RESOLUCION

POR MEDIO DE LA CUAL SE OTORGA UN PERMISO DE VERTIMIENTOS Y SE ADOPTAN OTRAS DISPOSICIONES

3. Que técnicos de la Corporación procedieron a realizar visita al predio el día 23 de enero del año 2025, generándose el informe técnico **IT-00998-2025** del 14 de febrero del año 2025, se evaluó la solicitud presentada de la cual se formularon observaciones y conclusiones las cuales hacen parte integral del presente trámite ambiental, en cuanto a lo siguiente:

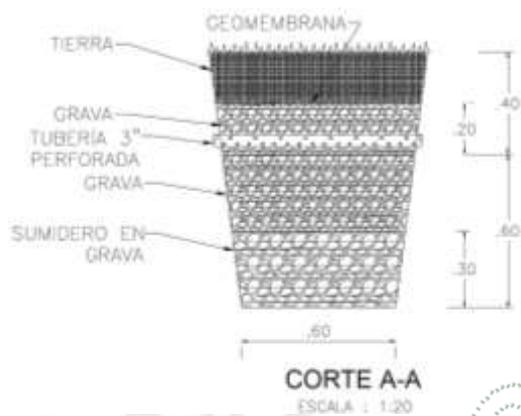
Con base en la tasa de infiltración obtenida de 180 mm/h, se implementó una zanja de infiltración con las siguientes dimensiones:

- Ancho de zanja: 0,6 m
- Profundidad de zanja: 0,6 m
- Largo: 18 m
- Descripción: Tubería perforada de 4" cubierta con 0.2 m de grava, con cobertura de geotextil.
- Plano esquemático:

Plano esquemático:

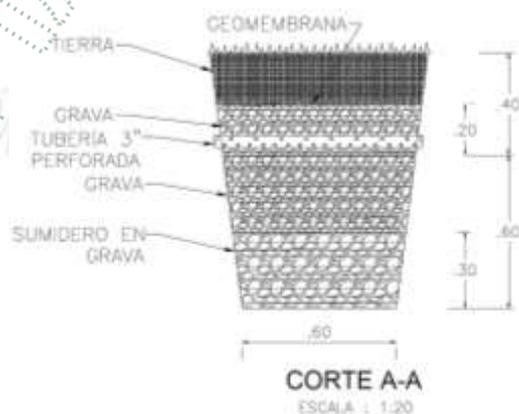
- Ancho de zanja: 0,6 m
- Profundidad de zanja: 0,6 m
- Largo: 18 m
- Descripción: Tubería perforada de 4" cubierta con 0.2 m de grava, con cobertura de geotextil.
